第3 スプリンクラー設備

問1 スプリンクラー設備の規則第13条区画について

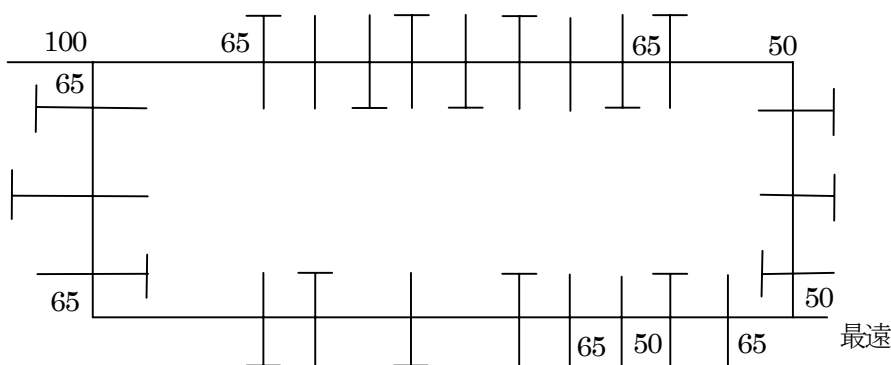
問8 既存の病院に対するスプリンクラー設備適及に伴う防火区画等による特例措置（昭和62年10月27日付消防予第188号）についてご教示願いたい。

- (1) ダムウェーターの附室とは、どの程度のものが該当するのか。
- (2) 廊下等に面したダムウェーターは、廊下全体を区画すれば認められるか。
- (3) 精神病院で常時施錠されているX線テレビ室及び3階以上にある保護室（独房で保護監察の対象となる者を収容する部屋）は、病室等として取扱うことができるか。

答 (1) については、規模、面積は問わない。なお、開口部前面に附室を設けるか又はダムウェーター開口部前面を煙感知器連動の甲種防火戸で区画する方法がある。

(2) については、認められない。廊下に面したダムウェーターについても(1)の方式で廊下とは別区画とすること。

(3) X線テレビ室は検査室とし、保護室は病室等として取扱う。

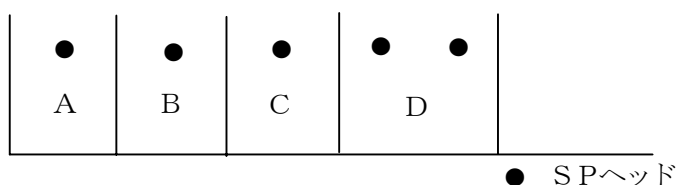
問11 大型店舗で多量の火気を使用する厨房等が連続してある際、下図のような措置をした場合、区画されたものとみなし床面積及び消費熱量の合算をしないことができるか。

なお、店舗AからDを合算すると、令第13条第1項の多量の火気を使用する部分で床面積200㎡以上に該当するものとする。

(1) 各店舗の天井及び壁を不燃材料で仕上げる。

(2) 店舗内及び前面通路には、スプリンクラーヘッドが基準どおり設置されている。

答 令第32条を適用し、設問のとおり取り扱ってさしつかえない。★
